OBJECTIFS ET LIMITES DE L'ÉVALUATION

Cette fiche vise à donner un **premier retour sur les points forts et les limites** de la filière Ecophyltre®, proposée par le constructeur Jean Voisin.

Cette fiche s'inscrit dans une série d'études menées par l'atelier de travail du Groupe de Travail national EPNAC sur la « veille des procédés nouveaux ». Cet atelier a été initié en 2012, en réponse à la multiplication et à la rapidité d'évolution des procédés d'assainissement collectif des petites et moyennes collectivités.

Figure 1 Coupe de principe de l'Ecophyltre[®] (adapté du schéma constructeur)

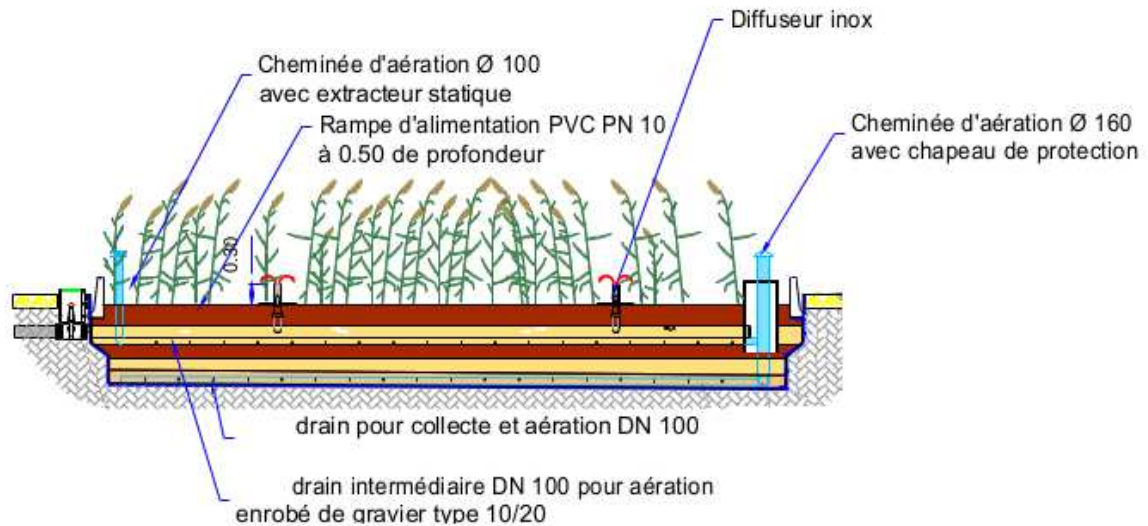
- Risque de colmatage au 2^e étage limité par une granulométrie plus grossière et par un pourcentage de fines plus faible que sur un 2^e étage de la filière FPR classique.

- En cas de mauvaise maîtrise du réseau, risque potentiel de colmatage au niveau du 2^e étage.
- En cas de colmatage du 2^e étage, difficulté d'action car en profondeur.

- Risque de performances réduites au démarrage avant formation d'une couche de boues en surface du 1^{er} étage, du fait de la granulométrie plus grossière du 2^e étage par rapport au sable de la filière classique.
